## 対策アップデートのお知らせ

学習型 IoT アルコールガジェット「TISPY」をご利用いただき、誠にありがとうございます。  
一部のお客様に「TISPY」をご使用中発生しておりました不具合について、本体ファームウェア、FlashAir の設定データのアップデートを行いました。

### 2-1. 測定時にフリーズする問題

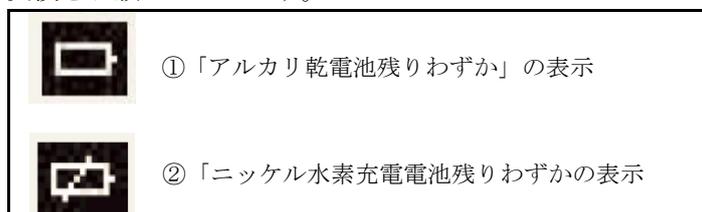
症状：アルコール測定中に表示が固定され、大ボタン/小ボタンともに受けなくなる現象。

この状態（フリーズ）から抜けだすためには、一旦電池を抜いて再挿入し、再起動させる必要がありました。

原因：アルコール測定と表示内容（カウントダウンなど）更新処理が重なったとき、電池電圧の予期せぬ減電が発生し、CPU が減電検知状態で停止していました。

対策：アルコール測定中の電流消費を減少させました。なお、電池消費で低電圧状態になった場合は”BYE”を表示して、自動的に電源 OFF します。

また、アルカリ電池を使用している場合は電池表示が（黒電池マークの図）になった時点で電池交換をお願いいたします。
